# 台 20 線南橫公路梅山至下馬路段災後復建工程現地

## 勘查意見及建議

交通部公路總局為協助處理南橫公路災害復建工程遭遇的問題，特別邀請葉前局長昭雄、吳委員文隆等專家學者，展開 2 天的台 20 線南橫公路災後復建工程勘查行程，共勘查 12 處地質狀況較不穩定的重複致災地點。藉由參與南橫公路建設多年的專家學者們提供專業的見解，針對此路段探求致災原因及提出復建對策，除了為南橫公路的災後復建難題對症下藥，亦希冀做為爾後類似工程短、中、長期規劃設計的重要參考，更期望能將工程前輩們的寶貴實務經驗傳承下去。

圖 3 葉前局長手繪唯金溪處相對位置示意圖

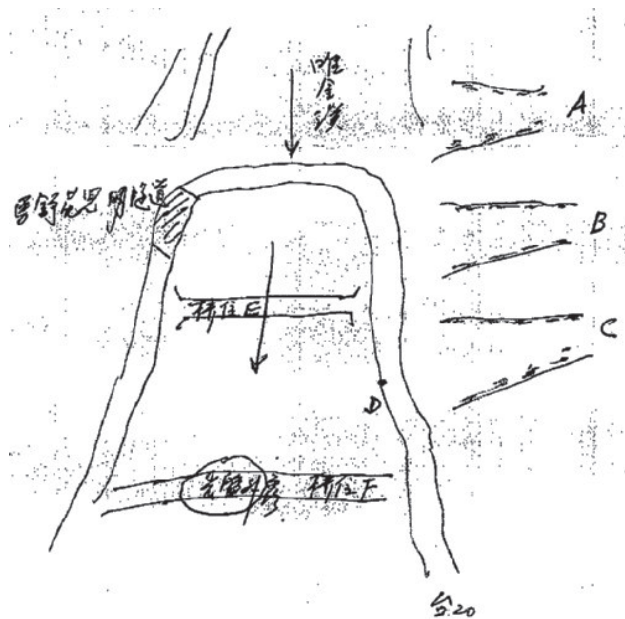
2. 由於河岸左側有 A、B、C 三個崩坍區存在（如圖 3、4、5），現有台 20 線受其影響，建議橋位向下游尋覓。
  - (1) 若崩塌處 C 下方路邊之 D 點附近可覓得可靠岩盤當構造物基礎，則可考慮橋位 E 建橋。而 D 點附近建明隧道通過，馬舒花兒明隧道不予利用。
  - (2) 若崩塌處 C 下方路邊之 D 點附近岩盤過深不易構建明隧道，則建議考慮橋位 F 並以外露於河床上之岩盤置放橋墩。
3. 上述可行性研究及規劃完成之後，再進行下一永久性復舊工作。
4. 目前可先朝便道或中期目標辦理。

圖 8 禮觀橋原 A1 橋台附近不穩定之崩積層及順向坡

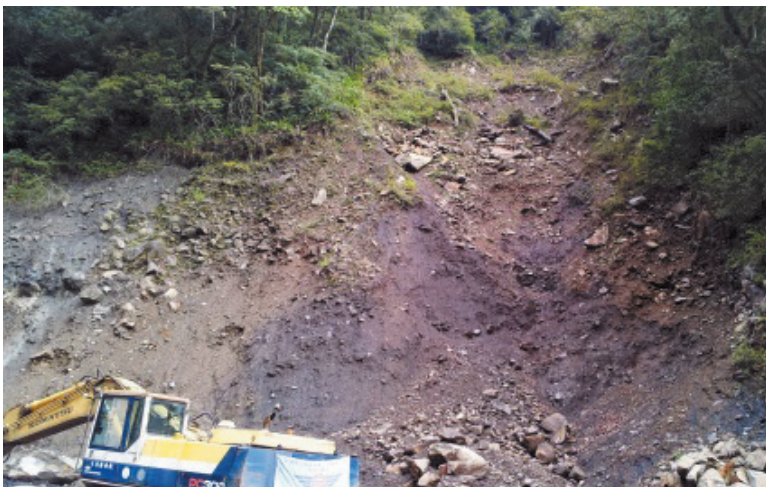
- (2) 永久性橋梁宜往下游另選橋位，避開 A1 橋台附近不穩定之順向坡（如圖 8），A2 橋台引道下方不穩定邊坡宜予適當穩定處理，局部節理發達之岩石下邊坡可考慮採噴漿穩定保護，另橋位向下游移後，兩端引道高程差加大。宜於適宜範圍內調整道路縱坡。

圖 11 野溪集水區上游崩塌，土石堆積，造成溪床淤高，沖毀橋梁

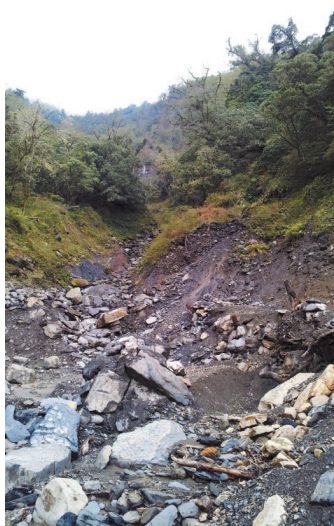
1. 本路段野溪集水區上游邊坡崩塌，土石堆積於溪谷，造成溪床淤高，沖毀橋梁（如圖 11）；上邊坡受雨水沖刷而滑動；河道變寬掏刷兩側道路下邊坡，造成路基下陷。目前以過水路面，涵管容易堵塞而溢流受損壞。
2. 改善對策：可於原址施做橫向多孔排水箱涵，上游設置沉砂池攔蓄土石並加大排水斷面，以利溪水及土石通過；箱涵前後路段之下邊坡並加以保護。

圖 36 嘉寶隧道內部開裂滲水現況

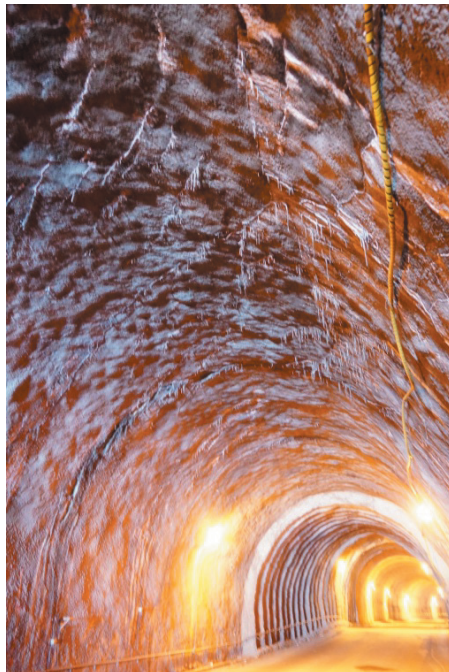
1. 兩口集水井間之橫向排水管施工問題，請協調設計顧問公司提供可施工廠商資料，妥為協調，以利工程進行（如圖 33）。
2. 隧道西口道路一段為不穩定範圍，未來有無可能造成更大災害或更長災害路段，請參考以往調查、研究、評估等資料預為研擬應變方案（如圖 34、35、36）。
